REPOSICIÓN DE VIALES

6. COMENTARIOS RESPECTO A LA INFORMACIÓN DE LA DEMARCACIÓN DE CARRETERAS DEL ESTADO EN MADRID

ESTUDIO INFORMATIVO: CERCANÍAS DE MADRID. ACTUACIONES DE MEJORA DE LA FUNCIONALIDAD DEL TRAMO HORTALEZA-SAN FERNANDO DE HENARES

Imagen del paso superior de la carretera M-14. en la Alternativa 2 de Rejas

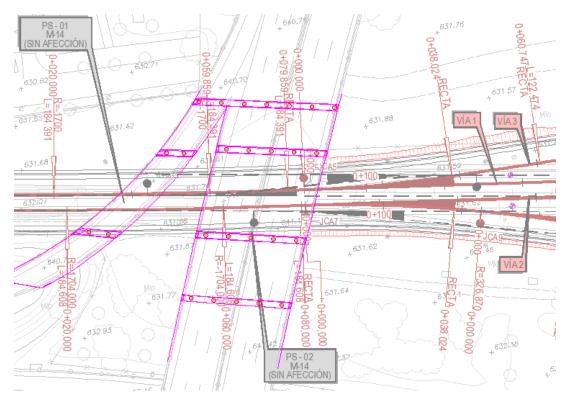
"Paralelismo con M-21 calzada izquierda, PP.KK. 0+600 a 1+700. Cruce inferior de M-14, P.K. 0+400, y paralelismo con M-14 calzada derecha, 0+500 a 0+600"

- En el caso concreto de cruce bajo la calzada principal de la M-14 y el ramal de conexión con la M-21, las actuaciones previstas (en color rojo en la siguiente imagen) se posicionan más alejadas de las pilas que las vías actuales (en color negro discontinuo), siempre dentro de la plataforma ferroviaria actual. Por ello, se considera que no existe afección.

- Cabe señalar que la actuación ferroviaria (vías y andenes) mayoritariamente se desarrolla en la plataforma existente de la antigua estación de mercancías y siempre en los límites de uso ferroviario. Por tanto, no se considera que haya ninguna interacción entre la carretera M-21 y la propuesta de actuación de la Alternativa 2 en Rejas.

- En el trazado que discurre paralelo a la M-14, las actuaciones se ubican sobre las vías existentes.

Trazado en paralelo a la carretera M-21 sin afección. Ámbito San Fernando

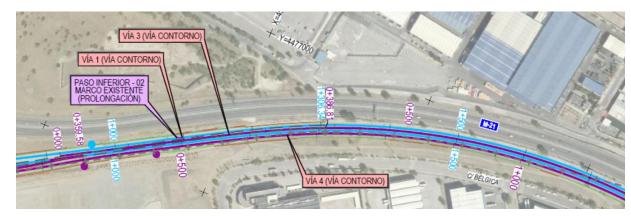
"Paralelismo con M-21 calzada derecha, PP.KK. 3+000 a 5+700 y cruce posterior de M-22, PK 0+000"

Ambas alternativas propuestas en el ámbito de San Fernando no tienen interacción alguna con la carretera M-21.

En el tramo que discurre en paralelo a la carretera antes mencionada, la actuación se sitúa en el margen derecho de la plataforma ferroviaria, también paralelo a las vías existentes, con lo que se clarifica que no hay interacción entre la superficie ferroviaria y la del viario.
